Võru vald Kose alevik Kose tee 11 //
Luigemäe kinnistu COOP Kose
tehnovõrkude ehitusloa taotluse
kooskõlastamata jätmise

Olete esitanud Transpordiametile kooskõlastamiseks Võru maakonna Võru valla Kose alevik Kose tee 11 // Luigemäe kinnistu (katastritunnus 91701:001:3136) COOP Kose tehnovõrkude ehitusloa taotluse nr 2611271/07851 v02 (menetlus nr 557097).

Ehitusloa aluseks on „*COOP Kose tehnovõrkude ja tee-ehituse ehitusprojekt*“ (peaprojekteerija Allianss Arhitektid OÜ, töö nr 2610) ja selle eriosad.

Joonis 1

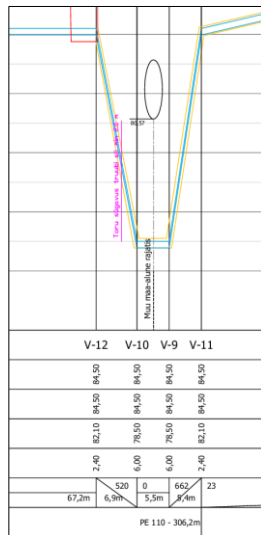
1. Asendiplaanile palusime märkida selgitava viite, et ristumisel liiklusrühmaga tuleb tagada tehnovõrgu sügavus min 3,0 m. Asendiplaanil sellekohane info puudub. Palun täiendada.
2. Täiendada projekti seletuskirja punkti 1.2.3 infoga, milline minimaalne sügavus tuleb tagada truubi põhjast ristumisel km 1,83 asuva teetruubiga.
3. Palusime edastada ristmepõhja joonise kinnisel meetodil teemal ja tee kaitsevööndisse paigaldatavale külmaveetorustikule, kuid ei leia antud joonist projekti dokumentidest. Palun edastada küsitud joonis.
4. Edastage veevarustuse ja kanalisatsioon asendiplaani joonis ka .dwg formaadis.

5. Palusime esitada tehnovõrgu rajamiseks vajaliku riigimaa isikliku kasutusõiguse plaani, mis on vormistatud lähtuvalt Riigivara kasutamiseks andmise juhendist ja vastavalt Isikliku kasutusõiguse seadmise plaani näidislahendusele. Edastatud dokumentide seast ei leia veetorstiku rajamiseks vajaliku riigimaa isikliku kasutusõiguse plaani. Palun edastada küsitud fail.
6. Palun märkida projektis, millise mehhanismiga ja kuidas on teostatav puurimine sõlmede V-11–V12 vahelises lõigus, kus ~18 m distantssi ulatuses ~5–7 m vahemaa tagant muutub puurimissügavus kahel korral 3,60 m (vt joonis 1). Võimalusel täpsustada tehniline võimekus vastavaid ehitustöid teostava ettevõttega, et vältida juhust, kus ehitustööde teostamisel selgub, et töid teostaval ettevõttel puudub võimekus tagada tehnovõrgu sügavus ja paigaldamismeetod vastavalt projektile.
